MEMORANDO
DICOMAR-009-2025

ASUNTO: Remisión de Informe Técnico DICOMAR-002-2025

INFORME TÉCNICO DICOMAR 002-2025

Evaluación de modificación de EsIA Categoría II "PLAYA CARACOL SEASIDE"

Figura 1. Plano de Lotificación con las Modificaciones.
Fuente: Información del EsIA.

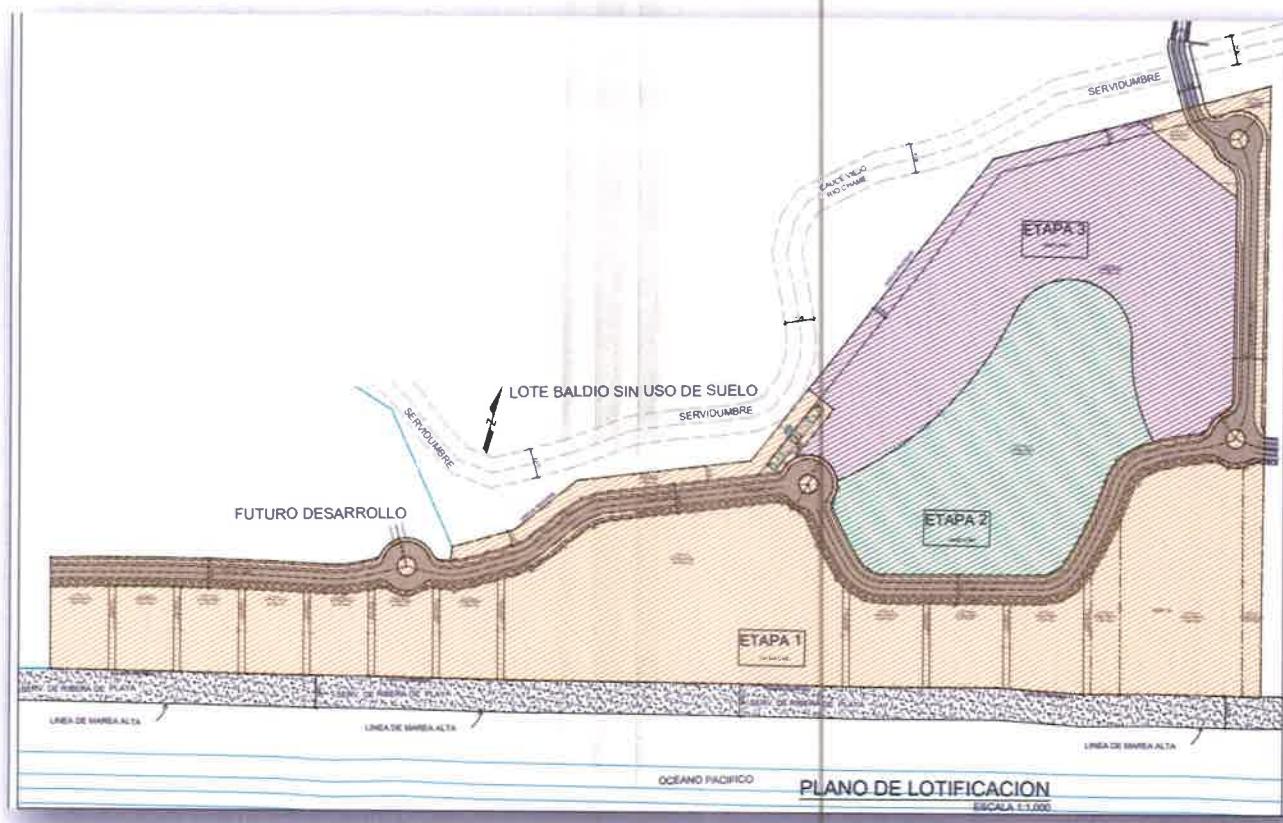
Con referencia a esto, en la página 88 del EsIA, se presenta el plano del proyecto con las modificaciones propuesta, y efectivamente se aprecia dibujada una franja de 10 metros que va desde el Noroeste hasta el Oeste del polígono del proyecto. Sin embargo, se puede observar que sobre dicha franja se desarrollará parte de la planta de tratamiento de aguas residuales y parte de la carretera de ingreso al proyecto.

Por otro lado, revisando el precitado plano, al Este del polígono del proyecto, no se aprecia el dibujo de esta franja de amortiguamiento de manglar.

- La Resolución No. DEIA-IA-031-2024 de 7 de mayo de 2024, que aprueba el EsIA, categoría II del proyecto "PLAYA CARACOL SEASIDE", en su artículo 5, advierte al promotor que deberá mantener una franja de manglar (de amortiguamiento) de diez (10) metros, respecto al proyecto, cónsono a lo demarcado en los planos. En los planos incluidos en el EsIA, se dibuja una franja de 10 metros que va desde el Noroeste hasta el Oeste del polígono del proyecto. Sin embargo, se puede observar que sobre dicha franja se desarrollará parte de la planta de tratamiento de aguas residuales y parte de la carretera de ingreso al proyecto. Y del lado Este del polígono del proyecto, no se dibuja esta franja de amortiguamiento de manglar.

- Debido a que el desarrollo del proyecto involucra la tala de bosque de mangle, se debe justificar claramente, el carácter turístico de las edificaciones y las unidades habitacionales para aplicar la Ley No. 2 de 7 de enero de 2006, "Que regula las concesiones para la inversión turística y la enajenación de territorio insular para fines de su aprovechamiento turístico y dicta otras disposiciones.
- Agregar al Noreste y Este de los planos del proyecto, la franja de manglar (de amortiguamiento) de diez (10) metros, aprobado en el artículo 5 de la Resolución No. DEIA-IA-031-2024 de 7 de mayo de 2024, que aprueba el EsIA, categoría II del proyecto "PLAYA CARACOL SEASIDE".
- Considerar la reubicación de la planta de tratamiento de aguas residuales y la construcción de tuberías y caminos sobre los 10 metros de la franja de manglar (de amortiguamiento).
